ECH(PCI)SF-H4A 販売終了のお知らせ

販売終了製品

置換え推奨製品

ECH(PCI)SF-H4A と ECH-PCI-SF2-H4A の相違点

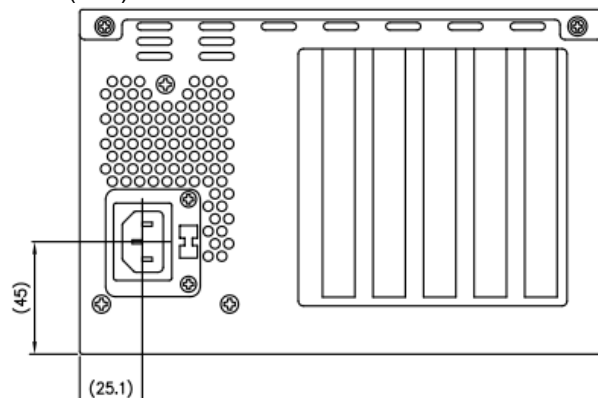
品名:	StarFabric 準拠 PCI バス拡張シャーシ(ショート×4、電源内蔵)
型式/価格:	ECH(PCI)SF-H4A ￥89,300 (税別)
受注締め切り時期:	2014年12月26日 1
修理受付期限:	2020年12月25日 2

品名:	StarFabric 準拠 PCI バス拡張シャーシ(ショート×4、電源内蔵)
型式/価格:	ECH-PCI-SF2-H4A ￥89,300 (税別)
発売時期:	2014年11月末(予定)
備考:	筐体の外形寸法、接続コネクタなどが同一であるため、従来システムからの移行が容易です。但し、次項に示す相違点があります。

1) インレットの位置(寸法単位は、mm です。)

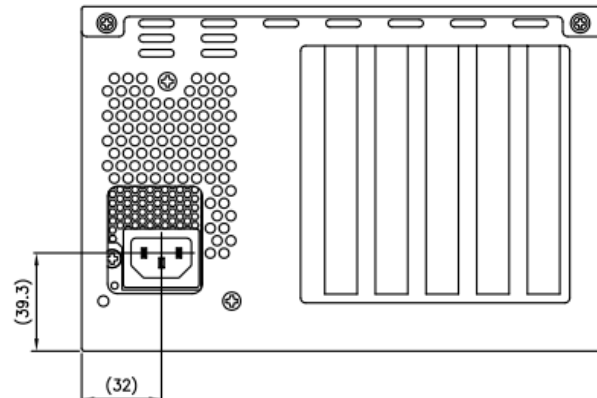
ECH(PCI)SF-H4A

ECH-PCI-SF2-H4A
